ПАСПОРТ ДОСТУПНОСТИ № 13

Общественный центр дружины «Парус»

Адрес объекта: ***г. Владивосток, ул. Артековская, д. 10***

АКТ ОБСЛЕДОВАНИЯ
объекта социальной инфраструктуры
К ПАСПОРТУ ДОСТУПНОСТИ ОСИ
№ 13

Фото 2.3

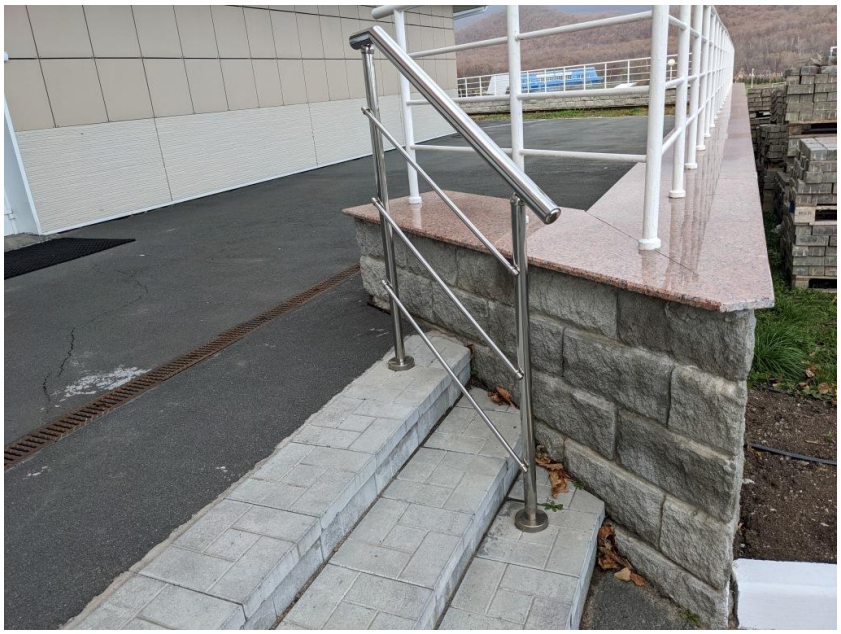
2.1	Лестница (наружная)	есть	2.1-2.4	5.1.10, п.4.2.2 ГОСТ Р 52875-2018	Глубина предупреждающих тактильно-контрастных указателей, расположенных перед подъемом на лестницу, расположенную перед входной площадкой, менее 0,5 м (0,3 м). Перед спуском на лестницу отсутствуют предупреждающие тактильно-контрастные указатели. Расстояние между краем нижней ступени и краем тактильных указателей более 0,3 м (0,79 м).	С	Обустроить за 0,3 м до краев нижней и верхней ступеней марша лестницы, расположенной перед входной площадкой, предупреждающие тактильно-контрастные указатели глубиной 0,5-0,6 м с рифлением в виде конусов, расположенных в линейном порядке, или изменение фактуры поверхности пешеходного пути с подобными характеристиками.	Текущий ремонт

Фото 3.11

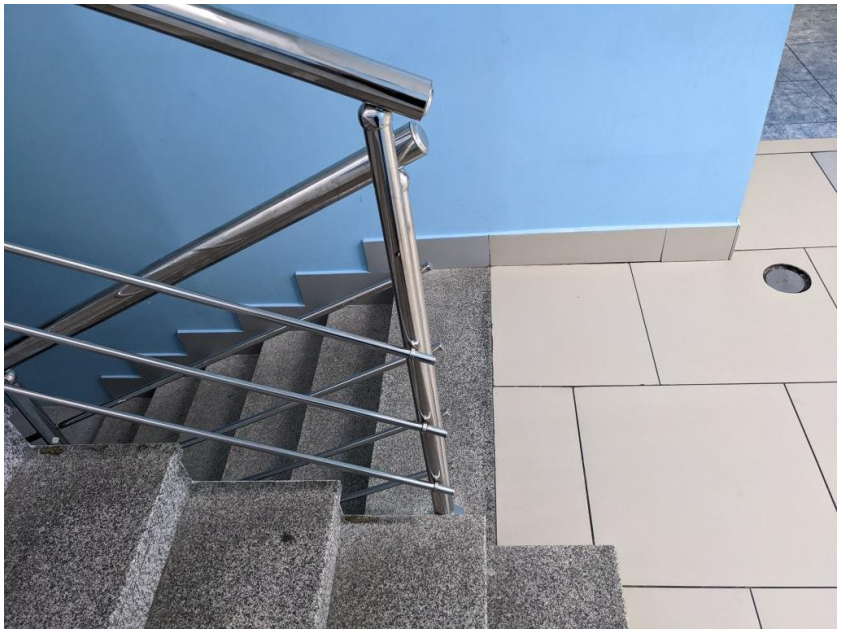
3.2	Лестница (внутри здания)	есть	3.11-3.14, 3.18, 3.19	6.2.3, п.4.3.2 ГОСТ Р 52875-2018	Перед подъемами и спусками на внутренние лестницы отсутствуют предупреждающие тактильно-контрастные указатели.	С	Обустроить за 0,3 м до краев верхней ступени верхнего марша и нижней ступени нижнего марша межэтажной лестницы тактильно-контрастные предупреждающие напольные указатели глубиной 0,5-0,6 м с рифлением в виде конусов, расположенных в линейном порядке, или изменение фактуры пешеходного пути с подобными характеристиками.	Текущий ремонт

6.2.8	У межэтажной лестницы маркированы подступенки вместо проступей, отсутствует маркировка краевых ступеней прочих внутренних лестниц.	С	Обозначить проступи краевых ступеней межэтажной лестницы одной или несколькими противоскользящими полосами, контрастными с поверхностью ступеней, общей шириной 0,08-0,1 м. Убрать маркировку подступенков.	Текущий ремонт
